Stellungnahmen zur frühzeitigen Beteiligung	Behandlung der Stellungnahmen
I.	Behörden und sonstige Träger öffentlicher Belange	Frist vom 30.05.2023 – 30.06.2023

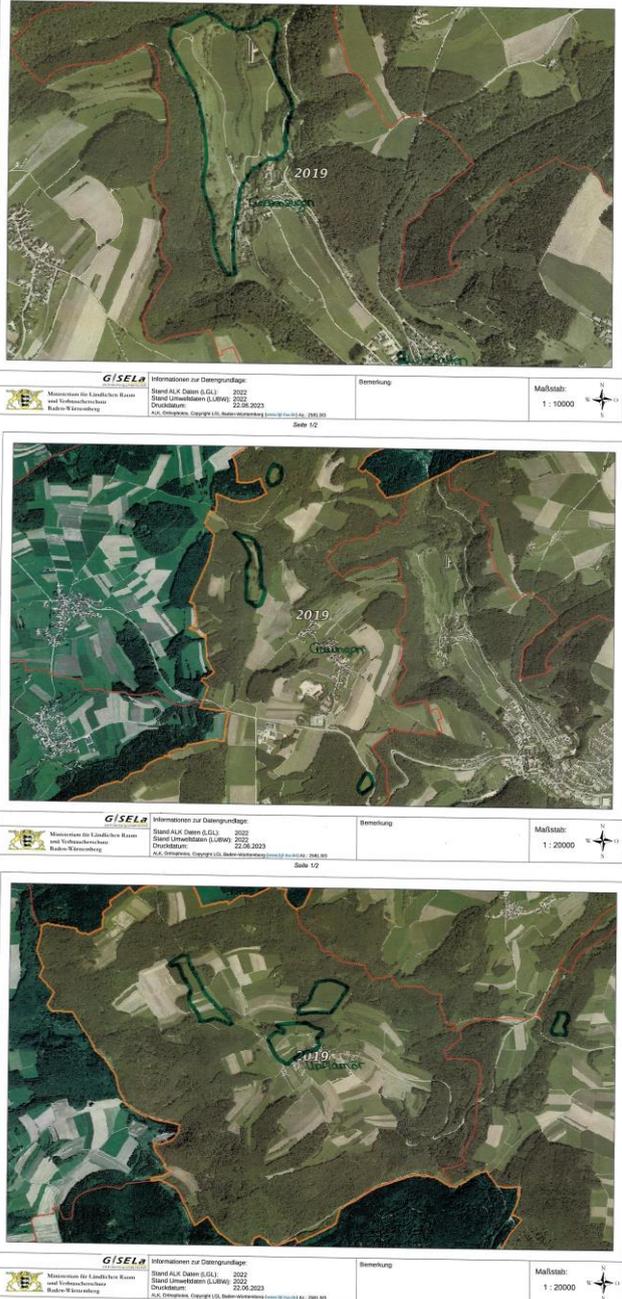
Stellungnahmen zur frühzeitigen Beteiligung	Behandlung der Stellungnahmen
		<p>Nördlich Gossenzugen: Fläche liegt im Landschaftsschutzgebiet, Vogelschutzgebiet und ist teilweise als Biotop ausgewiesen.</p> <p>Nördlich Gauingen: Fläche ist FFH-Mähwiese Nordwestlich Gauingen: zu schmal für PV</p> <p>Alle markierten Flächen liegen innerhalb des Landschaftsschutzgebietes</p> <p>Alle genannten Flächen weisen hohe naturschutzrechtliche Restriktionen aus, die eine Umsetzung einer Freiflächenphotovoltaikanlagen annähernd ausschließen.</p> <p>BV: Führt zu keiner Änderung des Entwurfes</p>
<p>1.13</p>	<p>Regierungspräsidium Tübingen Referat 21 Raumordnung / Bauleitplanung / Straßenwesen / Verkehr / etc. Konrad-Adenauer-Straße 20 72072 Tübingen</p> <p>Schreiben vom 29.06.2023</p> <p>Belange der Raumordnung Gemäß den Planunterlagen sollen mit der Aufstellung des Bebauungsplans die planungsrechtlichen Voraussetzungen für die Errichtung und den Betrieb einer Freiflächenphotovoltaikanlage sowie der dazu erforderlichen Nebenanlagen zur Nutzung der Sonnenenergie geschaffen werden.</p>
